TK 547

For these devices the service manual for TK 545 is valid.

Für diese Geräte gilt die Service-Anleitung TK 545. Nachfolgende Änderungen bzw. Ergänzungen sind zu berücksichtigen.

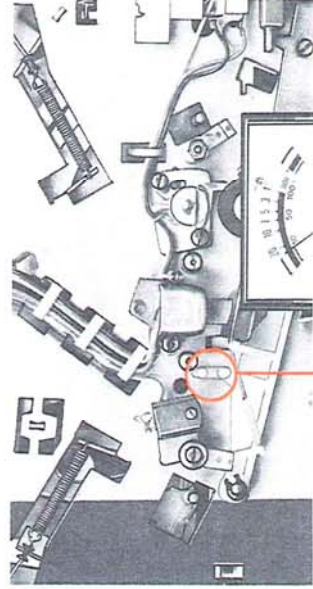
Das Innenleben unterscheidet sich durch den verlegten Netzschalter. Er befindet sich nicht mehr auf der Spannungswählerplatte, sondern sitzt neben dem Schaltaggregat (siehe Abb.). TK 547 = black 545; also the mains switch is mounted at another place.

| 9 | 09623-065.00 | Netzschalter |

neuer Andruckbandhalter mit Gleiter

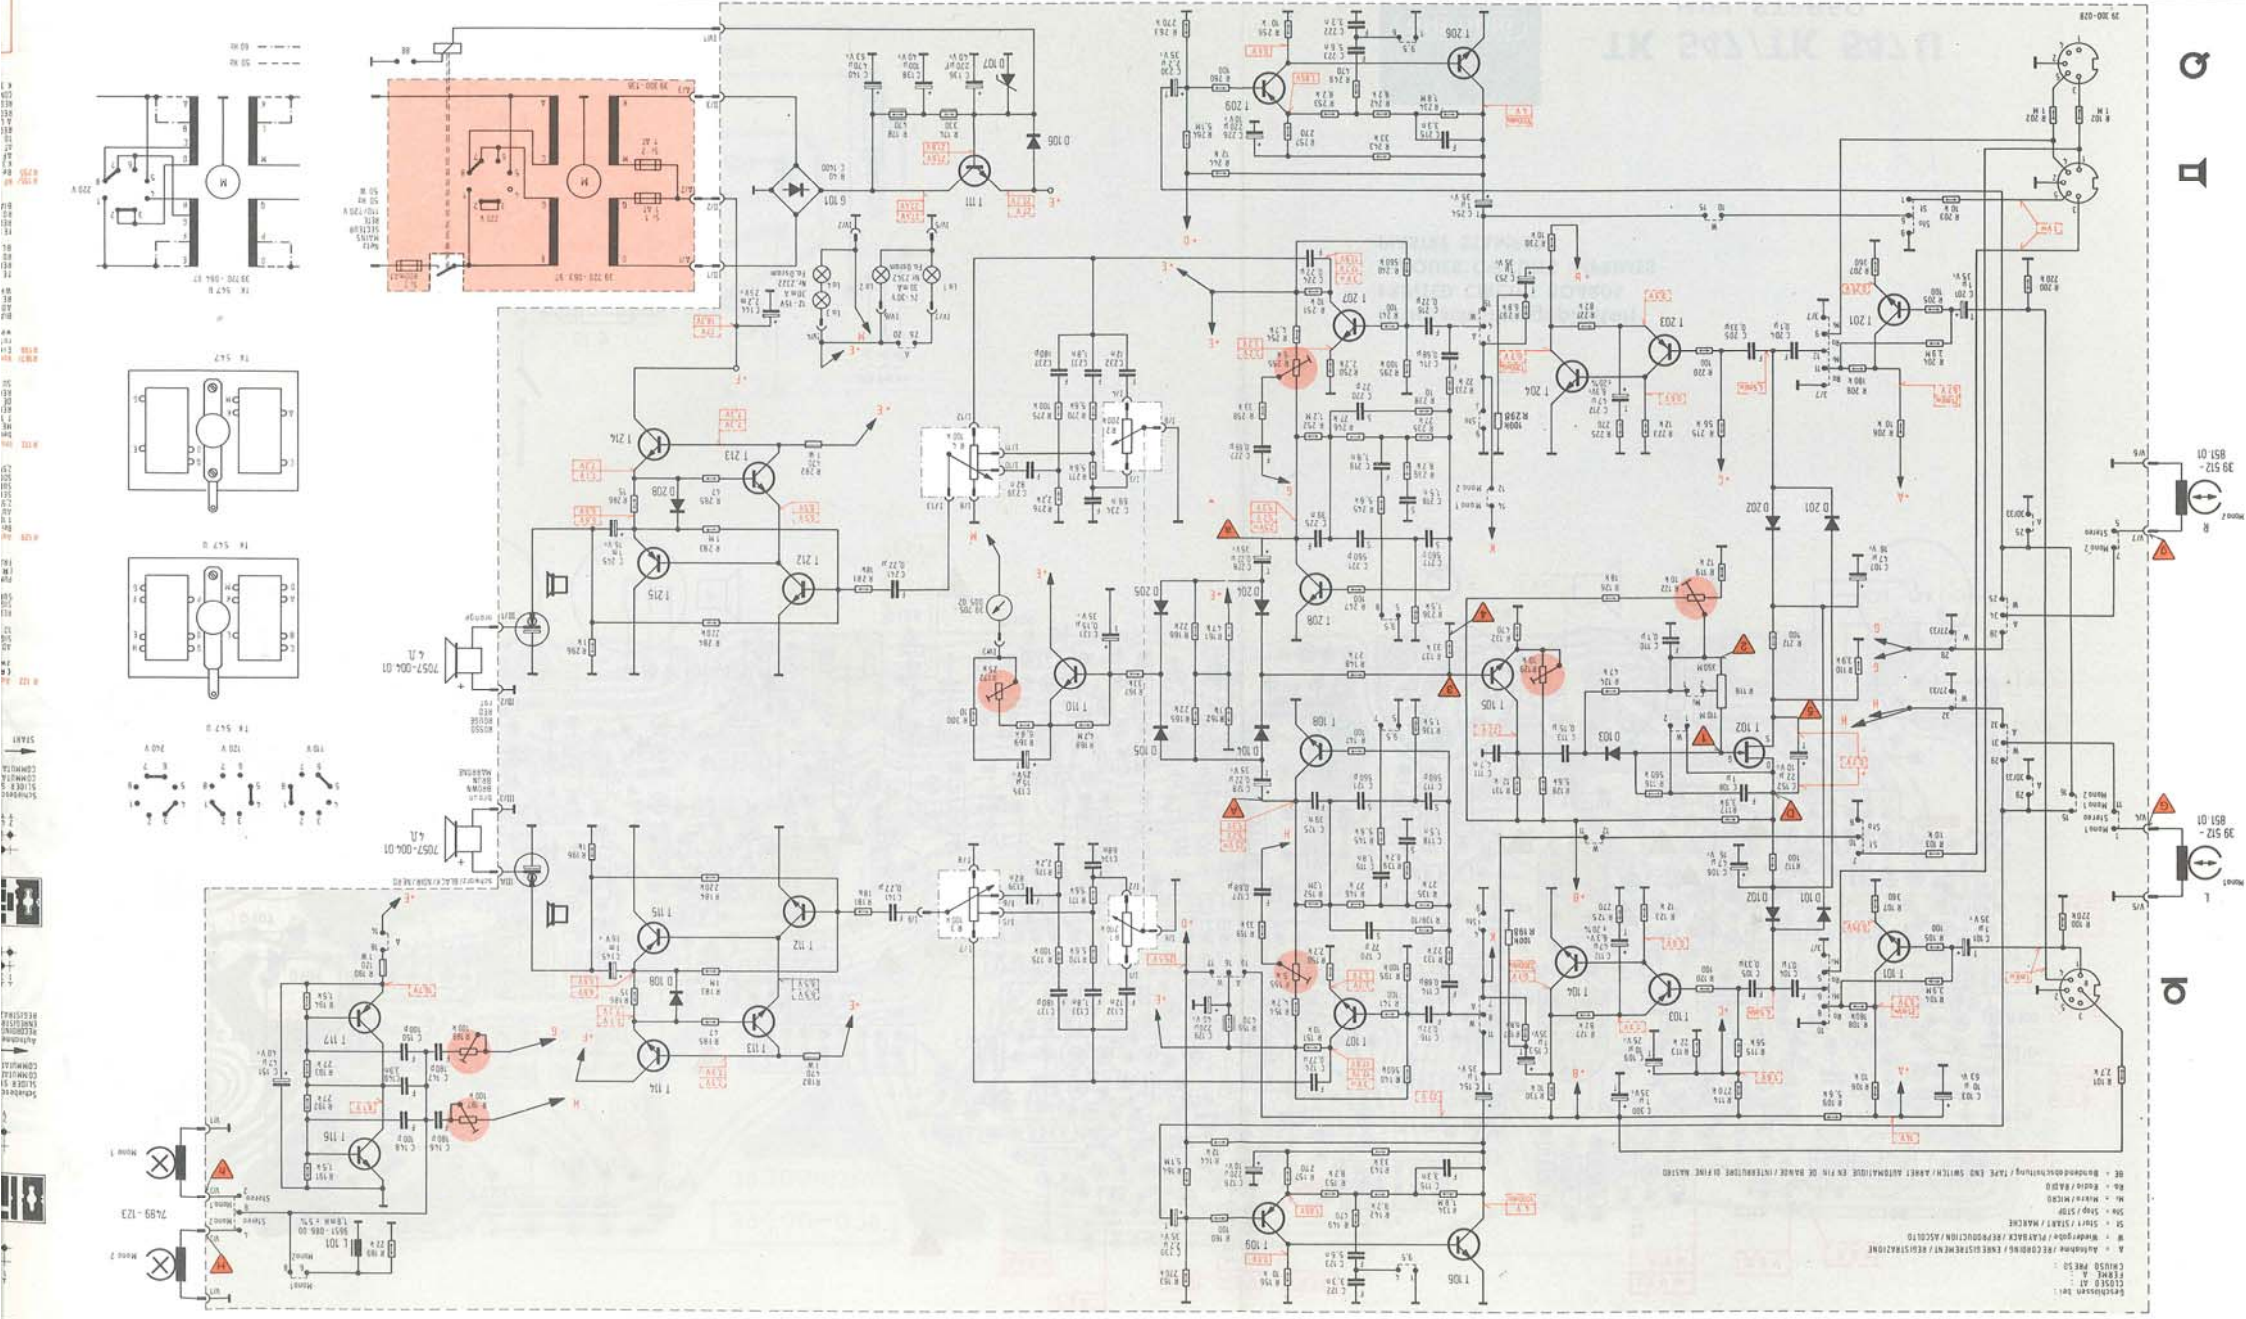
Der Andruckbandhalter wurde geändert, hinzu kam der Gleiter 31018-187.00.
